Verslag huishoudelijke elektrische installatie op laagspanning en zeer lage spanning

Referentie: **007-20261117-02**	Datum controle: **17/11/2026**
Keurder: **007**

Eigenaar:	**Onbekend**	EAN-code:	**541449206004005727**
Adres installatie:	**Steenweg naar Neeroeteren 30, 3650 - Elen**	Nummer teller(s):	**1lgz0512745785**
		Distributienetbeheerder installatie:	**Fluvius**
Datum uitvoering installatie:	☑ Vóór 01/10/1981 ☑ Tussen 01/10/1981 en 01/06/2020 ☐ Vanaf 01/06/2020		
Type:	☑ Wooneenheid ☐ Niet-huishoudelijk ☐ PV ☐ Batterij ☐ Laadpaal

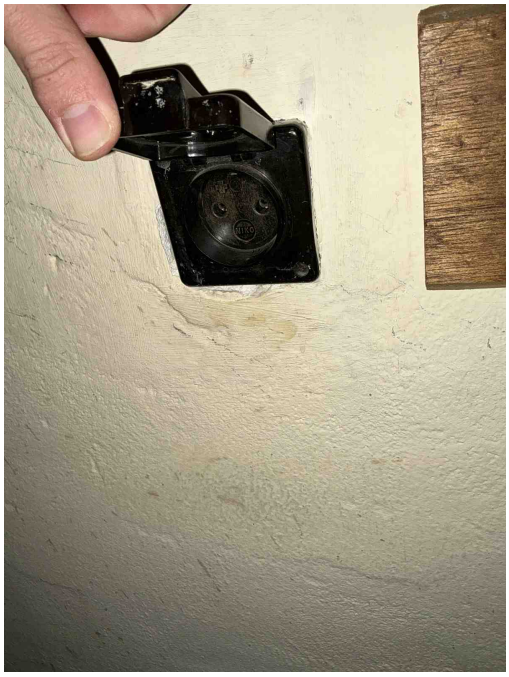
B17 - De voedingsspanning is niet op elk bord vermeld (Boek 1: 3.1.3.3).

B18 - Het volgnummer is niet op elk bord vermeld (Boek 1: 3.1.3.3).

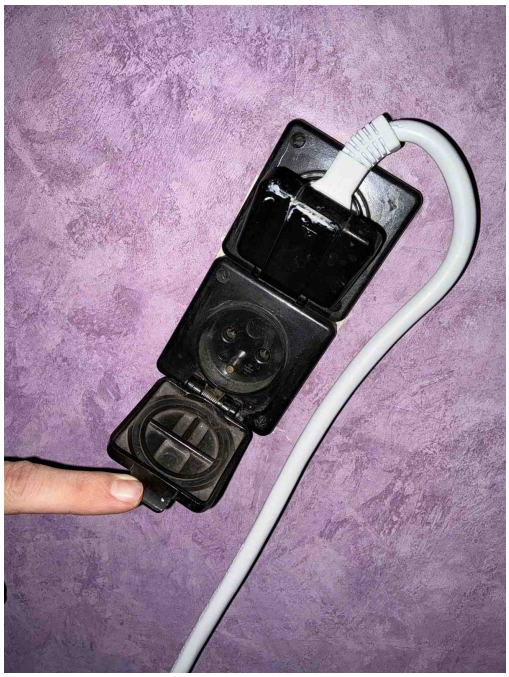
T11 - De contactdozen waarvan de toegekende stroomsterkte maximaal 16A en de toegekende spanning maximaal 250V bedraagt en niet bedoeld zijn voor de voeding van een of meerdere verbruikstoestellen voor een specifiek doel en niet geplaatst zijn in of op schakel- en verdeelborden, beschikken niet of IPXX-D (incl. gemeenschappelijke delen residentieel geheel) (Boek 1: 4.2.2.3/5.3.5.2).
Opmerking: Oa hele woning

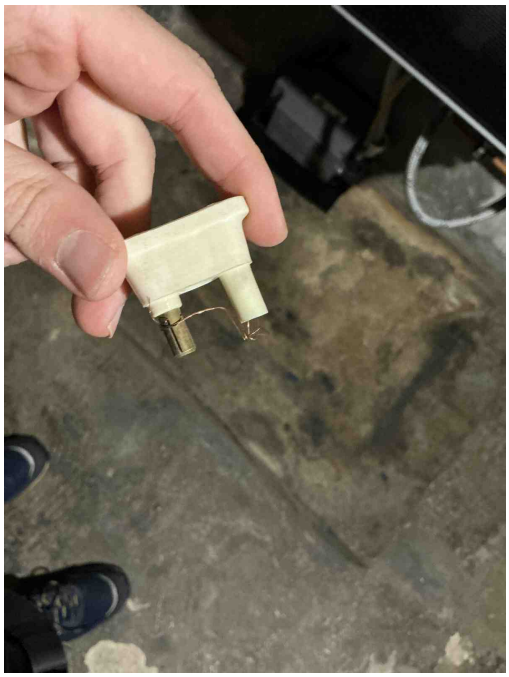
T11 - De contactdozen waarvan de toegekende stroomsterkte maximaal 16A en de toegekende spanning maximaal 250V bedraagt en niet bedoeld zijn voor de voeding van een of meerdere verbruikstoestellen voor een specifiek doel en niet geplaatst zijn in of op schakel- en verdeelborden, beschikken niet of IPXX-D (incl. gemeenschappelijke delen residentieel geheel) (Boek 1: 4.2.2.3/5.3.5.2).
Opmerking: Oa hele woning

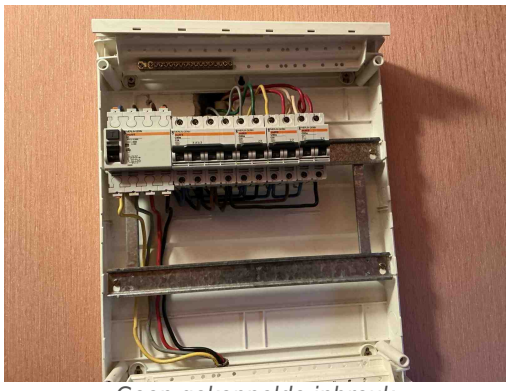
T24 - Het gebruik van elektrische machines of toestellen van klasse 0 en 0I is verboden. (Boek 1, Onderafdeling 4.2.4.3)
Opmerking: Oa hal , woonkamer
